**ALLEGATO 2 – MODULO DESCRIZIONE DELLE PROPOSTE DI AGGIORNAMENTO ALLA CARTOGRAFIA
DEI PIANI DI BACINO**

Comune: GANDINO

- Modifica locale
 - Area Elaborato 2 PAI
 - Area a rischio idrogeologico molto elevato (Allegato 4.1 Aree a rischio idrogeologico molto elevato)
 - Area allagabile PGRA - Ambito RSCM
 - Area allagabile PGRA - Ambito RSP
 - Area allagabile PGRA - Ambito ACL
 - Area allagabile PGRA – Ambito RP¹
 - Aggiornamento complessivo delle aree in dissesto idraulico e idrogeologico del territorio comunale**
 - Altro
-

MODIFICA MD_001

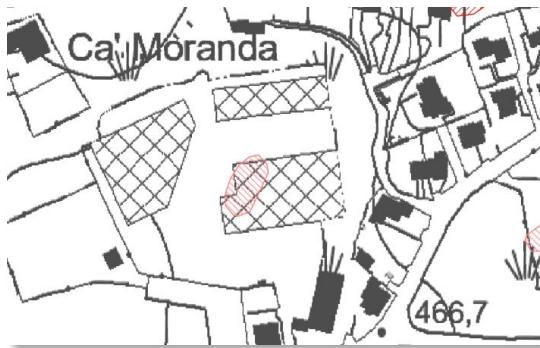
Dissesto perimetralto per sola fotointerpretazione, senza ulteriori indicazioni e probabilmente non verificato sul terreno; partendo dal GeolIFFI, il dissesto è stato traslato nel Quadro P.A.I. attraverso lo studio geologico 2012, e analogamente inserito nel Piano di Emergenza Comunale, rimanendo così vigente sino ad oggi. L'area dove dovrebbe ubicarsi la frana quiescente è occupata da un capannone industriale attivo, in condizioni topografiche subpianeggianti e con completa urbanizzazione. Il fenomeno non ha alcun riscontro sul terreno e non ha nemmeno alcun senso morfologico. Si tratta di un palese errore materiale, dovuto all'introduzione della perimetrazione GeolIFFI (solo foto-interpretata) senza controverifica di terreno, o comunque ad un refuso di qualche tipo.

- Dissesto proveniente dal GeolIFFI, solo foto-interpretato, non trovato in altri strumenti o piani
- Nessun elemento sospetto nelle ortofoto dal 1954
- Totale assenza di riscontri in terreno
- Nessun riscontro storico
- **Rimozione completa della perimetrazione per evidente inesistenza del fenomeno**

MODIFICA MD_002

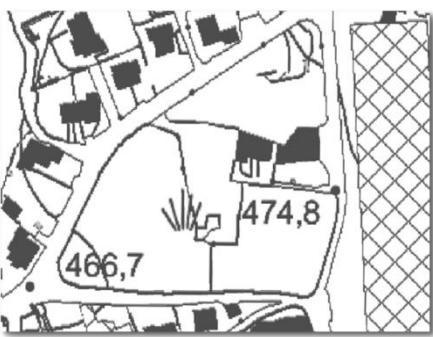
Dissesto perimettrato per sola fotointerpretazione, senza ulteriori indicazioni e probabilmente non verificato sul terreno; partendo dal Geolffi, il dissesto è stato trascritto nel Quadro P.A.I. attraverso lo studio geologico 2012, e analogamente inserito nel Piano di Emergenza Comunale, rimanendo così vigente sino ad oggi. L'area dove dovrebbe ubicarsi la frana quiescente è un campo a vocazione agricola privo di qualsivoglia indizio di dissesto, in condizioni topografiche subpianeggianti o ad acclività molto debole, parzialmente antropizzato. Il fenomeno non ha alcun riscontro sul terreno. Si tratta di un palese errore materiale, dovuto all'introduzione della perimetrazione Geolffi (solo foto-interpretata) forse senza controverifica di terreno, o comunque ad un refuso di qualche tipo.

MODIFICA MD_004

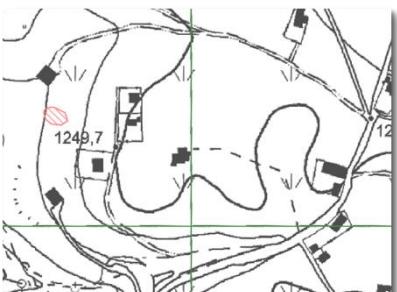
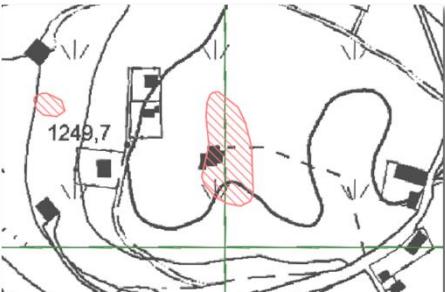
Dissesto perimettrato per sola fotointerpretazione, senza ulteriori indicazioni e probabilmente non verificato sul terreno; partendo dal GeolFFI, il dissesto è stato trascritto nel Quadro P.A.I. attraverso lo studio geologico 2012, e analogamente inserito nel Piano di Emergenza Comunale, rimanendo così vigente sino ad oggi. L'area dove dovrebbe ubicarsi la frana è priva di qualsivoglia indizio di dissesto, in condizioni topografiche di acclività molto debole, nei pressi di una vecchia baita peraltro in condizioni integre. Il fenomeno non ha dunque alcun riscontro sul terreno. Il GeolFFI ha forse in origine confuso la blanda depressione carsica per un dissesto; ciò ha condotto, forse per errore materiale, diversa interpretazione o per qualsivoglia altro motivo, all'introduzione della perimetrazione non coerente nel Quadro P.A.I.

- Dissesto proveniente dal GeolFFI, solo foto-interpretato, non trovato in altri strumenti o piani
- Nessun elemento sospetto nelle ortofoto dal 1954
- Totale assenza di riscontri in terreno

MODIFICA MD_005

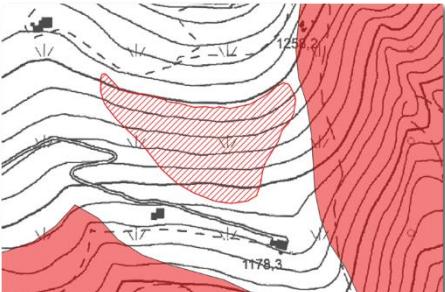
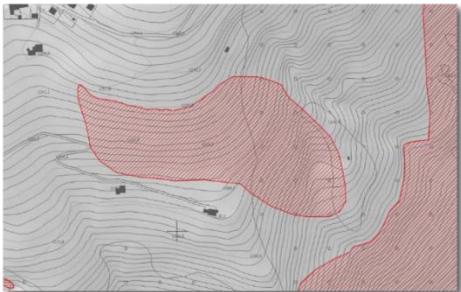
Dissesto perimetralto per sola fotointerpretazione, senza ulteriori indicazioni e probabilmente non verificato sul terreno; partendo dal GeolFFI, il dissesto è stato traslato nel Quadro P.A.I. attraverso lo studio geologico 2012, e analogamente inserito nel Piano di Emergenza Comunale, rimanendo così vigente sino ad oggi. È, ad ogni modo, effettivamente esistente, seppure con perimetrazione lievemente diversa. Il fenomeno è identificato in modo sostanzialmente corretto, sebbene si possa disquisire sul grado di attività; per cautela si ritiene opportuno mantenerlo come attivo. Per qualche motivo, tuttavia, non ne è stata rilevata, a suo tempo, la corretta geometria.

MODIFICA MD_006

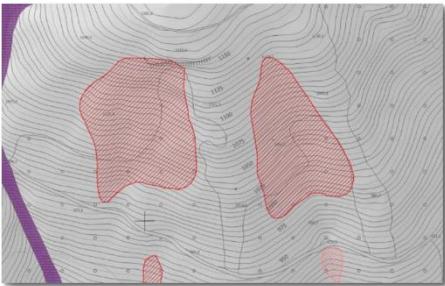
Dissesto perimetralto per sola fotointerpretazione, senza ulteriori indicazioni e probabilmente non verificato sul terreno; partendo dal Geolffi, il dissesto è stato traslato nel Quadro P.A.I. attraverso lo studio geologico 2012, e analogamente inserito nel Piano di Emergenza Comunale, rimanendo così vigente sino ad oggi. È, ad ogni modo, effettivamente esistente, seppure con perimetrazione diversa. Il fenomeno è identificato in modo sostanzialmente corretto dal punto di vista della tipologia di fenomeno e della posizione generale, ma non dell'estensione effettiva, pertanto, ne è stata variata la geometria.

MODIFICA MD_007

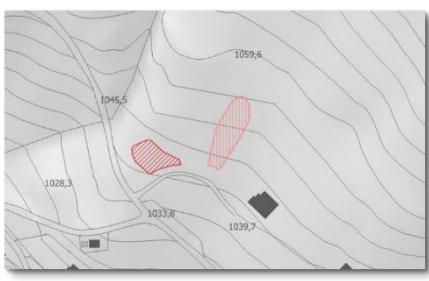
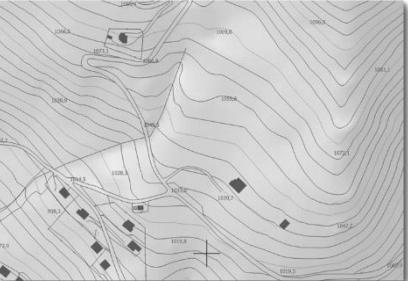
Si rilevano, ben visibili dalla strada del Farno, un'area interessata da erosione attiva (forse parzialmente dovuta anche a pascolo), classificabile come frana attiva superficiale, ed una vecchia nicchia di paleofrana di modeste dimensioni, con roccia subaffiorante.

MODIFICA MD_008

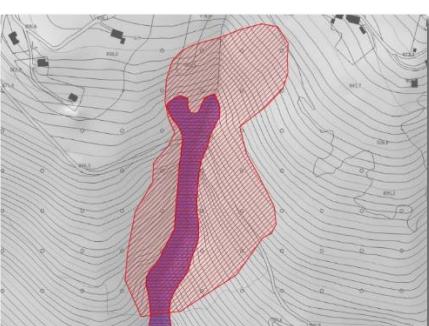
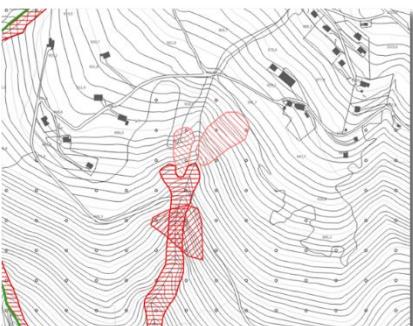
Dissesti perimetritati per fotointerpretazione, e solo per i crolli per dato storico / archivio, senza ulteriori indicazioni e forse mai verificati sul terreno; partendo dal GeolFFI, i dissesti sono stati traslati nel Quadro P.A.I. attraverso lo studio geologico 2012, e analogamente inseriti nel Piano di Emergenza Comunale, rimanendo così vigenti sino ad oggi. L'area nel suo complesso è effettivamente in dissesto, ma con perimetrazioni differenti e più ampie. Il fenomeno è esistente, ma non è indicato correttamente nel GeolFFI; è stato poi successivamente traslato nel Quadro P.A.I.

MODIFICA MD_009

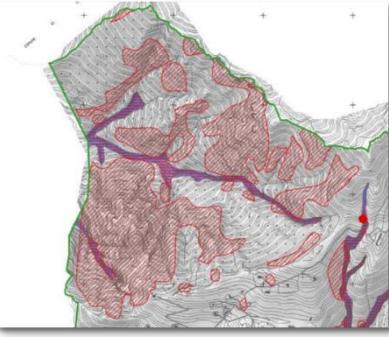
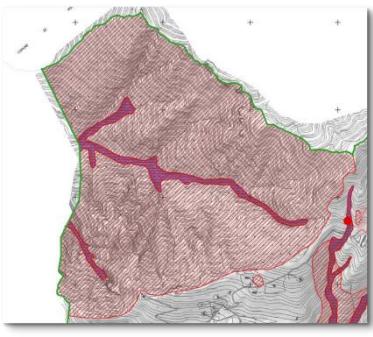
Dissesti perimetritati da dato storico / archivio e per fotointerpretazione, senza ulteriori indicazioni e forse non verificati sul terreno; partendo dal GeolFFI, i dissesti sono stati traslati nel Quadro P.A.I. attraverso lo studio geologico 2012, e analogamente inseriti nel Piano di Emergenza Comunale, rimanendo così vigenti sino ad oggi. Conoscendo la topografia della zona (che è una vallata estremamente impervia sul versante nord rivolto verso la Val Seriana), le perimetrazioni di crollo appaiono poco coerenti dal punto di vista geometrico, frammentate in modo irregolare e molto meno ampie rispetto all'effettiva estensione del fenomeno, che in realtà nel sito è praticamente ubiquitario. Il fenomeno è esistente, ma non è indicato correttamente nel GeolFFI; tuttavia, a suo tempo è stato traslato nel Quadro P.A.I. Si propone pertanto di accorpore le singole aree di crollo (includendo anche il non meglio precisato dissesto "complesso", peraltro privo di un riscontro chiaro sul terreno) in un'unica grande area occupante l'intero bacino alto della Valle delle Valli. Ciò, oltre a semplificare notevolmente le perimetrazioni di dissesto e fattibilità nella zona, rappresenta molto meglio la realtà dei luoghi. Restano comunque inalterate le perimetrazioni valanghive e di erosione torrentizia sovrapposte a quelle di frana.

MODIFICA MD_011

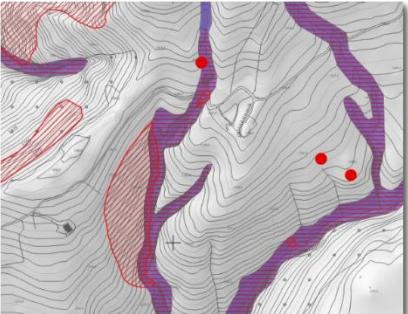
Dissesti perimetritati per fotointerpretazione, senza ulteriori indicazioni e forse non verificati sul terreno; partendo dal GeolFFI, i dissesti sono stati traslati nel Quadro P.A.I. attraverso lo studio geologico 2012, e analogamente inseriti nel Piano di Emergenza Comunale, rimanendo così vigenti sino ad oggi. Le due frane di nuova introduzione non erano mai state rilevate. Il fenomeno indicato nel GeolFFI (area di crollo diffuso) è esistente ma più ampio di quanto prospettato. Il "colamento rapido" in alveo, peraltro nient'affatto chiaro sul terreno (probabilmente inesistente), è stato ad ogni modo inglobato nella più ampia perimetrazione "Ee" lungo l'inciso vallivo e pertanto in qualche modo mantenuto.

MODIFICA MD_012

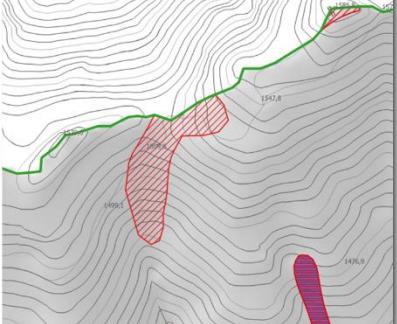
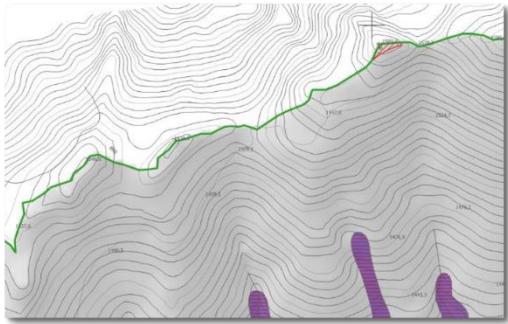
La frana di nuova introduzione non è mai stata rilevata. Si tratta di un'erosione superficiale che viene inserita come nuovo dissesto di tipo attivo, con la geometria osservata sul terreno.

MODIFICA MD_014

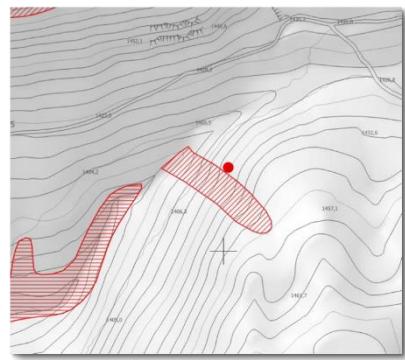
La frana di nuova introduzione non è mai stata rilevata, e viene inserita come nuovo dissesto di tipo attivo, con la geometria osservata sul terreno.

MODIFICA MD_016

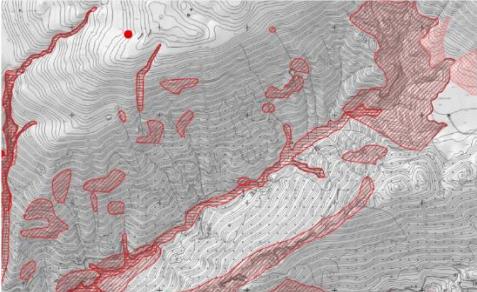
Dissesti perimetritati per fotointerpretazione, e solo per i crolli per dato storico / archivio, senza ulteriori indicazioni e forse non verificati sul terreno; partendo dal GeolFFI, i dissesti sono stati traslati nel Quadro P.A.I. attraverso lo studio geologico 2012, e analogamente inseriti nel Piano di Emergenza Comunale, rimanendo così vigenti sino ad oggi. L'area nel suo complesso è effettivamente in dissesto, ma con perimetrazioni differenti e più ampie. Il fenomeno è esistente, ma non è indicato correttamente nel GeolFFI. Si propone di accorpore i vari dissesti geometricamente incoerenti o incompleti in perimetrazioni più ampie, tracciate sia da osservazioni in panoramica (in particolare dall'antistante Monte Corno), sia dal confronto con le ortofoto (in particolare quella del 1975), sia da sopralluoghi in sito per quanto pedonabile.

MODIFICA MD_017

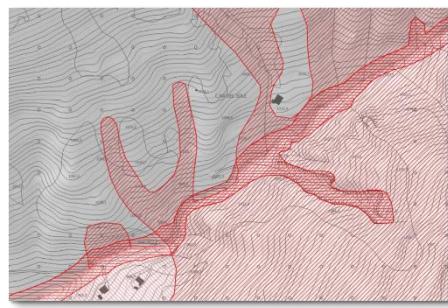
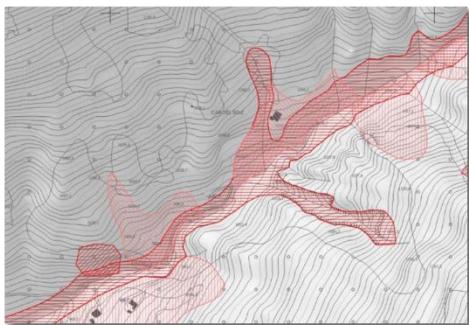
Dissesti perimetritati con metodo non specificato, senza ulteriori indicazioni e forse non verificati sul terreno; partendo dal Geolffi, i dissesti sono stati traslati nel Quadro P.A.I. attraverso lo studio geologico 2012, e analogamente inseriti nel Piano di Emergenza Comunale, rimanendo così vigenti sino ad oggi. L'area nel suo complesso è effettivamente in dissesto, ma con perimetrazioni differenti e più ampie. Il fenomeno è esistente, ma non è indicato correttamente nel Geolffi. Per quanto concerne il colamento rapido a nord-est (vicino alla Cascina del Sole), lo si ritiene inconsistente in quanto l'area di presunto colamento, se vista in situ, appare in realtà semplicemente come un qualsiasi costone pascolivo di raccordo tra due zone di compluvio, senza che vi siano elementi tali da prospettare accumuli di frana, corpi di conoide, segni di trasporto solido o quant'altro; si registra semplicemente la vicinanza con un impluvio. Per quanto attiene al colamento rapido a sud-ovest (presso la cascina parzialmente diroccata), la perimetrazione prospettata dal Geolffi non è coerente con la realtà dei luoghi, tuttavia, effettivamente i due canaloni che scendono verso il fabbricato rurale delineano una potenziale pericolosità. In definitiva, si propone dunque l'eliminazione del colamento rapido presso la Cascina del Sole e, di contro, l'estensione della frana attiva "Fa" nei due canaloni presso l'altro colamento rapido, tuttavia con un perimetro differente rispetto a quello del Geolffi, sostanzialmente erroneo. Inoltre, per quest'area vale anche quanto già descritto per la modifica MD_016 (ampliamento ed accorpamento aree di caduta massi e fransità superficiale). Oltre a quanto esposto, nella stessa zona è stata altresì leggermente ridotta l'area a pericolosità molto elevata di esondazione "Ee" del vicino torrente, secondo evidenze di terreno. Infine, è stata adeguata alla topografia – in modo minimale – una piccola area di caduta massi lungo il fondovalle, appena a sud-ovest dei due canaloni di nuova introduzione.

MODIFICA MD_018

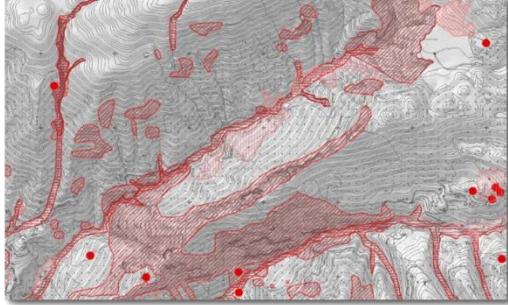
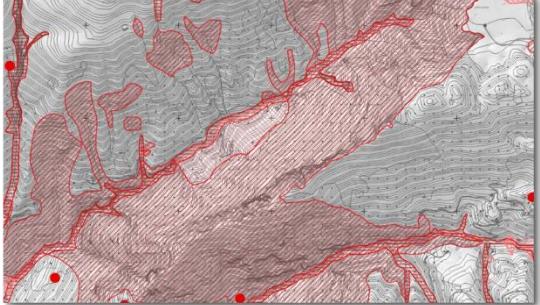
Dissesti perimetritati prevalentemente per fotointerpretazione, senza ulteriori indicazioni e forse non verificati sul terreno; partendo dal GeolFFI, i dissesti sono stati traslati nel Quadro P.A.I. attraverso lo studio geologico, e analogamente inseriti nel Piano di Emergenza Comunale, rimanendo così vigenti sino ad oggi. L'area nel suo complesso è effettivamente in dissesto, ma con perimetrazioni differenti e più ampie, in particolare per quanto attiene alle zone di crollo e caduta massi. Il fenomeno è esistente, ma non è indicato correttamente nel GeolFFI. Le aree di crollo non sono limitate alla cresta ed alle pareti, ma si spingono necessariamente anche verso il basso, occupando integralmente la parte più alta boscata dei pendii, costellata infatti di blocchi evidentemente riconducibili a crolli dalle pareti soprastanti. La zona più bassa del pendio, pascoliva con le cascine (attualmente classificata entro una "frana stabilizzata" derivante da una "area con frane superficiale diffuse" fotointerpretata del GeolFFI, totalmente priva di riscontri sul terreno e quindi stralciata), a parere dello scrivente non può rimanere in classe di fattibilità 3 (come parzialmente è oggi classificata), ma, al netto di successivi approfondimenti specifici e/o realizzazione di opere di difesa, deve essere inserita quanto meno entro un perimetro di "frana quiescente" (giustificata dalla presenza dei blocchi rocciosi e degli alberi sui pendii soprastanti, elementi che possono esercitare una qualche forma di mitigazione), con conseguente classe di fattibilità 4. Si propone pertanto tale riclassificazione.

MODIFICA MD_019

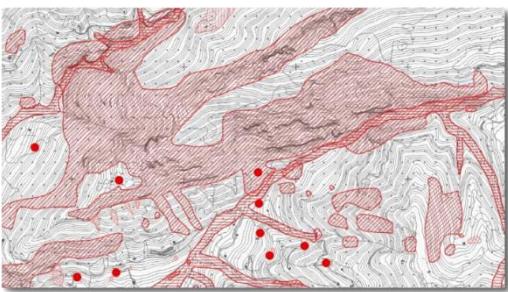
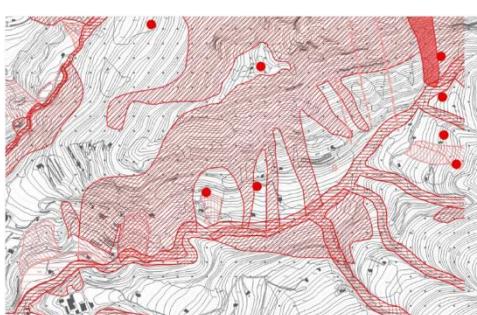
Dissesti perimetritati prevalentemente per fotointerpretazione, senza ulteriori indicazioni e forse mai verificati sul terreno; partendo dal GeolFFI, i dissesti sono stati traslati nel Quadro P.A.I. attraverso lo studio geologico 2012, e analogamente inseriti nel Piano di Emergenza Comunale, rimanendo così vigenti sino ad oggi. L'area nel suo complesso è effettivamente in dissesto per crolli diffusi, ma con perimetrazioni differenti e più ampie. Il fenomeno è esistente, ma non è indicato correttamente nel GeolFFI. Le aree di crollo sono state ri-perimetrare comprendendo sia le parti alte vicine alla cresta, sia i pendii fino alla strada di Val Piana, seguendo per quanto possibile i canaloni e l'articolazione morfologica del versante. Da segnalare con particolare attenzione la zona di *Prat Servàl*, dove le aree di frana attiva per crollo sono state spinte in basso ricomprendendo alcune cascine, precedentemente inserite in classe di fattibilità 3, a causa della presenza di un imponente sperone roccioso aggettante che, insieme ad altri affioramenti, sporadicamente rilascia dei blocchi. La frana attiva è stata spinta sino al margine della zona boscata appena sopra *Prat Servàl*, mentre le zone prative sottostanti, dove la pendenza tende ad addolcirsì (zona dell'ex Tintoria degli Scarlatti e della sorgente Prat Serval), sono state inserite in frana quiescente, poiché non vi sono riscontri storici di massi crollati fino a questa quota e gli elementi sovrastanti (strada, bosco) agiscono almeno parzialmente da fattori di mitigazione del rischio, che rimane ad ogni modo esistente ed implica la classe di fattibilità 4 Fq. In questa zona, inoltre, sono stati inserite una frana attiva in corrispondenza di una valletta caratterizzata da forte instabilità ed erosione, una frana quiescente in località *Prat Servàl* e un'altra frana quiescente sul pendio a sud dell'altopiano di *Clüsven* (per quest'ultima si vedano anche i § 4.12.6 e 4.12.7 in Relazione). Di contro, sono stati eliminati alcuni presunti colamenti rapidi posti sul versante a sud della cresta, mutuati dal GeolFFI (tutti foto-interpretati), privi di effettivi riscontri sul terreno, comunque per la maggior parte inglobati nell'ampliamento della frana attiva e per il resto ricadenti ad ogni modo in classe di fattibilità 4.

MODIFICA MD_020

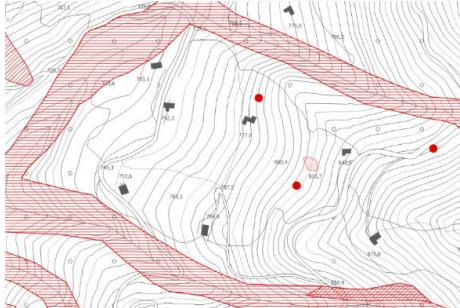
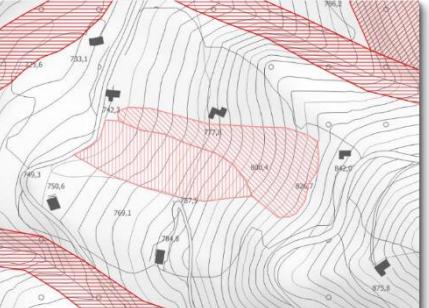
Dissesto perimettrato per fotointerpretazione, senza ulteriori indicazioni e probabilmente non verificato sul terreno; partendo dal GeolFFI, il dissesto è stato traslato nel Quadro P.A.I. attraverso lo studio geologico 2012, e analogamente inserito nel Piano di Emergenza Comunale, rimanendo così vigente sino ad oggi. L'area nel suo complesso è effettivamente in dissesto, ma con perimetrazioni differenti e più ampie. Il fenomeno è esistente, ma non è indicato correttamente nel GeolFFI. La frana quiescente è stata notevolmente ampliata, e in adiacenza è stata altresì introdotta una paleofrana come "frana stabilizzata".

MODIFICA MD_021

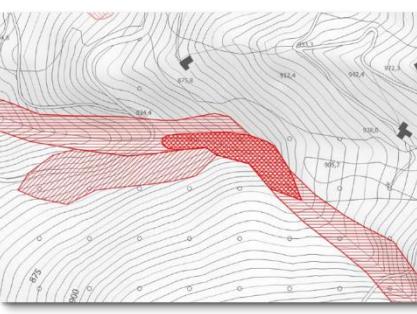
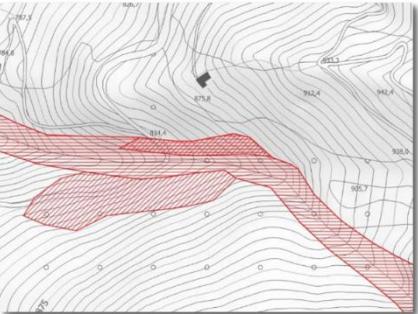
Dissesto perimetrato per fotointerpretazione, senza ulteriori indicazioni e probabilmente non verificato sul terreno; partendo dal GeolFFI, il dissesto è stato traslato nel Quadro P.A.I. attraverso lo studio geologico 2012, e analogamente inserito nel Piano di Emergenza Comunale, rimanendo così vigente sino ad oggi. L'area nel suo complesso è effettivamente in dissesto, ma con perimetrazioni differenti per tipologia. Il fenomeno indicato nel GeolFFI sembra insussistente, visto che l'area di presunta franosità superficiale – peraltro di forma abbastanza incomprensibile – è certamente ripida e influenzata dalla dinamica della vicina valletta, ma non è individuabile come fenomeno a sé stante. Si propone di rimuovere la classificazione di “frana attiva” e di ricomprendere il relativo perimetro entro l'adiacente “area a pericolosità di esondazione molto elevata” (Ee) visto che la dinamica prevalente è di certo quella di erosione torrentizia e trasporto solido. La conoide attiva non protetta (Ca) è invece completamente di nuova introduzione e deriva da osservazioni dirette sul terreno.

- Dissesti provenienti dal GeolFFI
- **Modifica da “frana attiva” ad “area a pericolosità molto elevata di esondazione torrentizia”**
- **Introduzione di una nuova conoide attiva**

MODIFICA MD_022

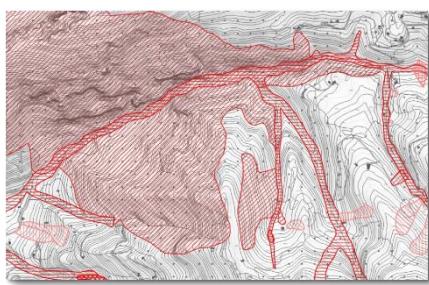
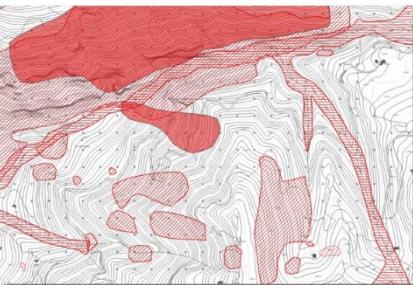
Dissesti perimetritati parzialmente per fotointerpretazione e parzialmente da dati storici o di archivio, senza ulteriori indicazioni e forse non verificati sul terreno; partendo dal GeolFFI, i dissesti sono stati traslati nel Quadro P.A.I. attraverso lo studio geologico 2012, e analogamente inseriti nel Piano di Emergenza Comunale, rimanendo così vigenti sino ad oggi. L'area nel suo complesso è effettivamente in dissesto, ma con perimetrazioni molto più ampie. I fenomeni indicati nel GeolFFI sono slegati tra loro e con perimetri non coerenti alla realtà dei luoghi. In realtà, considerando i numerosi eventi di caduta massi succedutisi lungo la strada di Val Piana in punti differenti (per i quali si rimanda anche ai § 4.12.3 e § 4.12.4 in Relazione), si ritiene corretto identificare un areale di potenziale caduta massi decisamente più vasto, ricoprendente tutte le aree di crollo sparse del GeolFFI, tutti i piccoli scivolamenti rotazionali-traslativi (per la verità questi ultimi sostanzialmente inconsistenti), ed un'ampia zona nell'intorno, a salire fino al Colle di Val Piana e nella zona di Boda Bassa.

MODIFICA MD_023

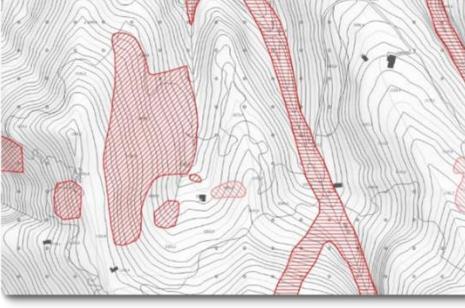
Dissesti perimetritati per fotointerpretazione, senza ulteriori indicazioni e forse non verificati sul terreno; partendo dal GeolFFI, i dissesti sono stati traslati nel Quadro P.A.I. attraverso lo studio geologico 2012, e analogamente inseriti nel Piano di Emergenza Comunale, rimanendo così vigente sino ad oggi. I dissesti sono effettivamente presenti, ma hanno perimetrazioni un poco differenti. Da notare inoltre che non tutti i dissesti proposti dal GeolFFI sono stati trasferiti nel geologico previgente: alcuni, infatti, sono stati piuttosto sostituiti con le aree in dissesto tratte dal SITER provinciale. I fenomeni indicati nel GeolFFI sono esistenti, sebbene non del tutto corretti dal punto di vista delle relative perimetrazioni. Si propone di ridefinire meglio i perimetri delle due frane attive più piccole e della frana quiescente poste attorno alla cascina. Per quanto attiene all'ampia zona di frana attiva a nord-ovest della cascina, di derivazione SITER, sebbene non si condivida completamente la sua perimetrazione, si è deciso di mantenerla a titolo cautelativo vista comunque la presenza di diffusi elementi di piccola instabilità (erosioni superficiali, decorticamenti, qualche sporadico blocco crollato di lieve entità); è stata tuttavia leggermente modificata nella parte bassa, eliminando l'inutile sovrapposizione con la vicina area di dissesto torrentizio "Ee". Quest'ultima è stata notevolmente estesa lungo l'asta torrentizia, visto che nello studio geologico previgente non raggiungeva affatto questa zona, fermandosi molto più in basso presso la strada di Val Piana. È stata infine aggiunta ex novo una frana stabilizzata in Valle Servalli, in sponda idrografica destra presso una cascina semi-abbandonata.

- Dissesti provenienti dal GeolFFI e dal SITER
- **Modifica di tre frane attive e di una frana quiescente per adeguamento topografico e morfologico**
- **Estensione di aree di dissesto torrentizio "Ee" verso monte**

MODIFICA MD_024

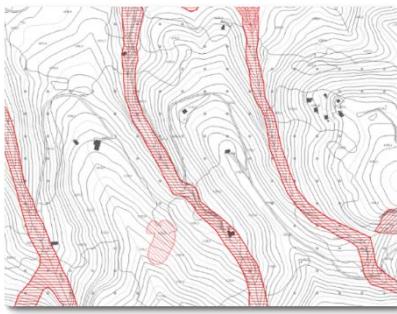
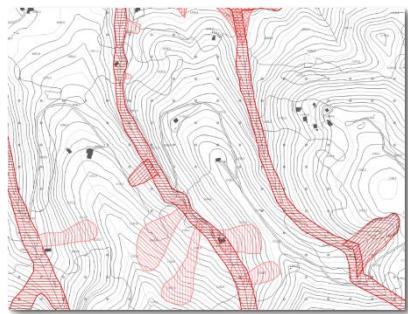
Dissesto perimettrato per fotointerpretazione, senza ulteriori indicazioni e forse non verificato sul terreno; partendo dal GeolFFI, il dissesto è stato traslato nel Quadro P.A.I. attraverso lo studio geologico 2012, e analogamente inserito nel Piano di Emergenza Comunale, rimanendo così vigente sino ad oggi. L'area nel suo complesso è effettivamente in dissesto, ma con perimetrazioni differenti e con ulteriori frane mai rilevate sul terreno in precedenza. Il fenomeno è esistente, ma non è indicato correttamente nel GeolFFI. La frana quiescente è stata notevolmente ampliata, estendendola sino al fondovalle. In più, sono state aggiunte completamente *ex novo* n. 5 frane stabilizzate (paleofrane) e n. 1 frana attiva in precedenza mai rilevate. Sono inoltre stati eseguiti alcuni adeguamenti morfologici dell'area "Ee" lungo l'asta torrentizia per considerazioni di terreno, per i quali tuttavia si rimanda ai paragrafi inerenti questo tipo di dissesto.

MODIFICA MD_025

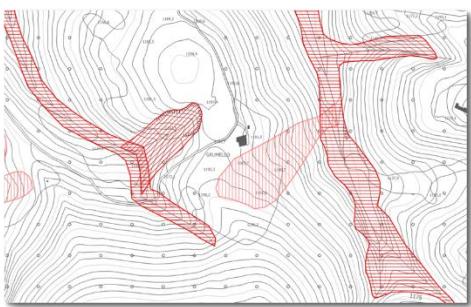
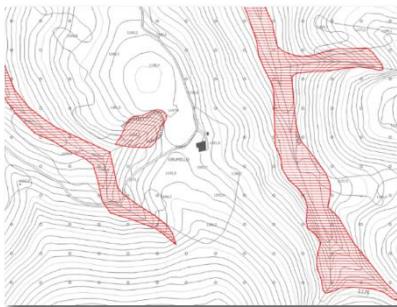
Dissesto perimetralto per fotointerpretazione, senza ulteriori indicazioni e forse non verificato sul terreno; partendo dal GeolFFI, il dissesto è stato traslato nel Quadro P.A.I. attraverso lo studio geologico 2012, e analogamente inserito nel Piano di Emergenza Comunale, rimanendo così vigente sino ad oggi. L'area nel suo complesso è effettivamente in dissesto, ma con perimetrazione e tipologia differenti. Il fenomeno è esistente, ma non è indicato correttamente nel GeolFFI. La frana attiva è stata, infatti, notevolmente ampliata, estendendola sino al fondovalle e adeguandola alla topografia. In più, è stata aggiunta completamente *ex novo* una frana stabilizzata (paleofrana) in precedenza mai rilevata.
